Conselho de Planejamento Urbano e Meio Ambiente do município de Natal Conplam

Parecer referente ao Pprocesso 00000.036874/2013-30

Interessado: Haroldo Maranhão de Brito

Figura 1. Localização do empreendimento (Lote 1-D - Loteamento Ponta Negra)

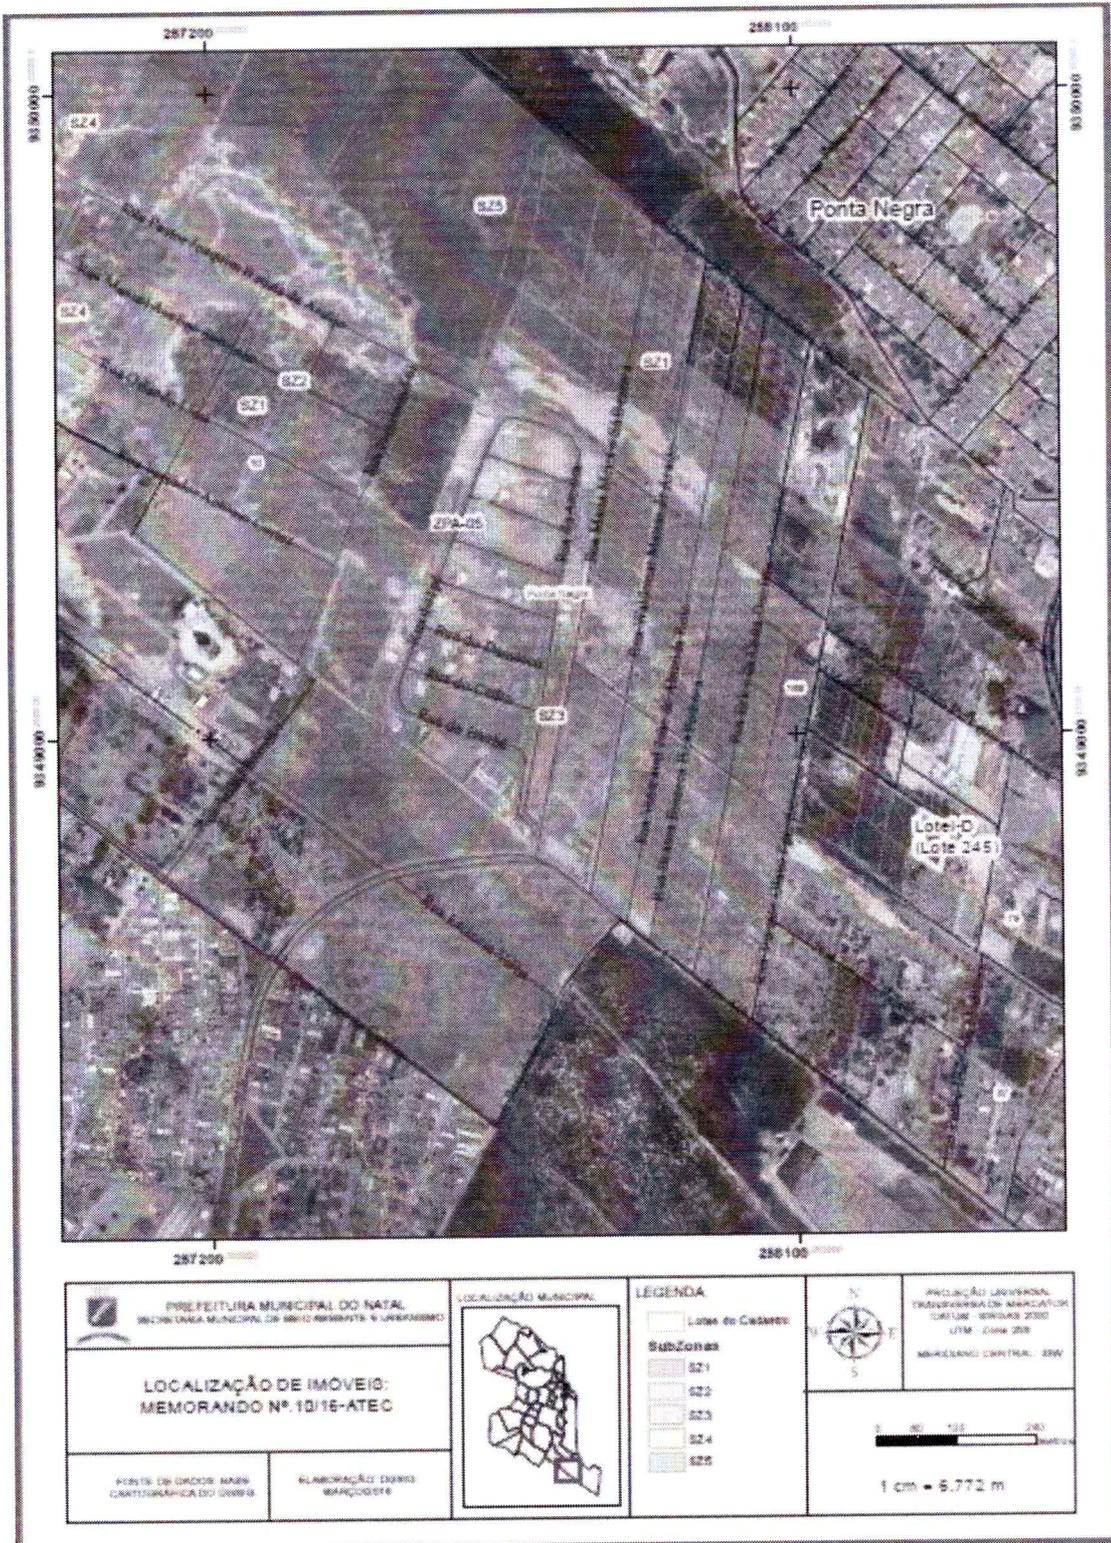
conforme consta na Figura 1 mesmo estando localizado na chamada “Duna 4”², também está localizado em área contígua a uma das subzonas da ZPA 05, a Subzona 3 (SZ3), cujas prescrições urbanísticas são as aplicadas a Zona de Adensamento Básico do município. Diante desse contexto, mesmo entendendo o esforço da SEMURB em ampliar a proteção ambiental das áreas não protegidas pelo Plano Diretor e, por isso, negar os pedidos de licenciamento para construção nessa área, a Câmara se perguntou sobre as razões que fundamentavam o tratamento diferenciado para as duas áreas, considerando as semelhanças das características urbanísticas e ambientais.
